「F型コネクターと同軸ケーブルの接続のしかた」 変更のお知らせ

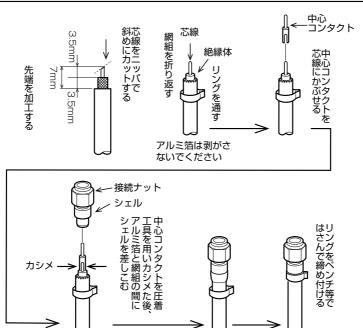
- ・本機に添付のF型コネクターの変更に伴い、同軸ケーブルとの接続方法が一部変更になります。下図を参考に接続してください。
- ・本機に添付されている F 型コネクターは、本機とワイヤレスチューナーを接続する時に で使用ください。なお、添付の F 型コネクターは 5C-FB 用です。7C-FB 用は別途お 買い求めください。

圧着工具は、圧着ペンチ((株) 木村電気工業 KCT-57 など)を使用し、「2.3」部でカシメてください。
